# **AANVULLEND CULTUURHISTORISCH ADVIES ANWB- LOCATIE TE WASSENAAR**

## AANVULLEND CULTUURHISTORISCH ADVIES ANWB-LOCATIE WASSENAAR

## 2. AANVULLENDE NOTITIE

Figuur 7 - Waardering parkeerterrein en tuin (vrij naar: Oldenmenger, A.G./BAAC (2019), p. 120). Dit kaartje gaat uitsluitend over de buitenruimte.

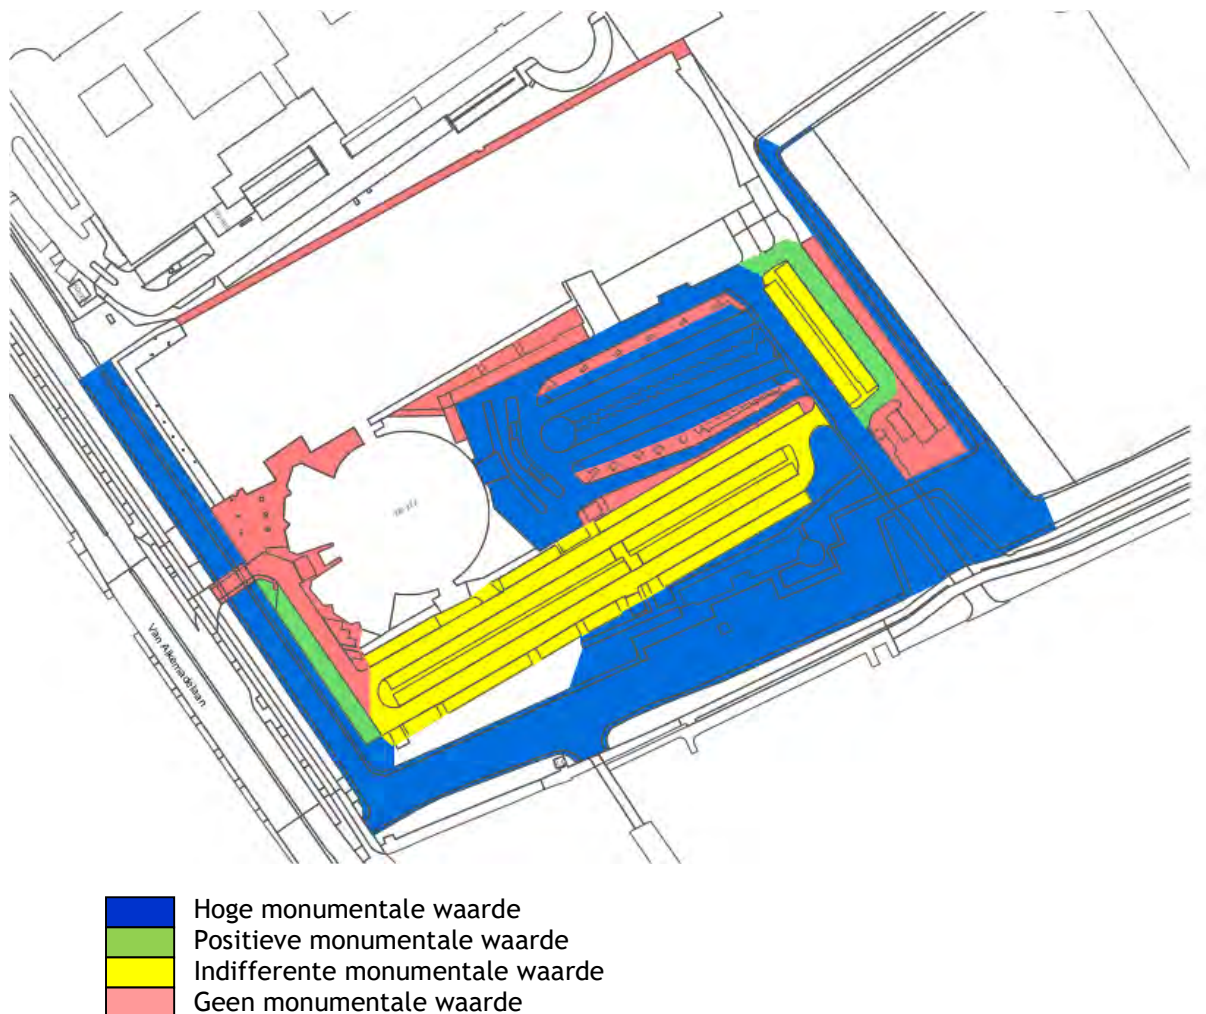
Dat wil niet zeggen dat er niets mag worden veranderd, er is alleen een vergunning nodig. In de cultuurhistorische verkenning is een waarderingskaartje voor het buitenterrein opgenomen.<sup>26</sup> Dit kaartje is hierna “in het net” weergegeven. Overigens is het schetskaartje nogal schetsmatig. Sommige delen van het voorterrein zijn bovendien niet ingekleurd. Voordat met de uitwerking van het inrichtingsplan/landschapsplan wordt begonnen moet dit kaartje aangevuld worden en moeten de vlakken nauwkeuriger begrensd worden.

- Behoud en/of herstel van de eveneens tot het monument behorende groenaanleg met vijver, brug, hek met zijvleugels en traliehekwerk.
- Van het eveneens tot het monument behorende parkeerterrein is behoud en herstel van de in Figuur 7 aangegeven delen met hoge monumentale waarde noodzakelijk.

- Van het eveneens tot het monument behorende parkeerterrein is behoud en herstel van de hoofdlijnen van de in Figuur 7 aangegeven delen met positieve monumentale waarde noodzakelijk.
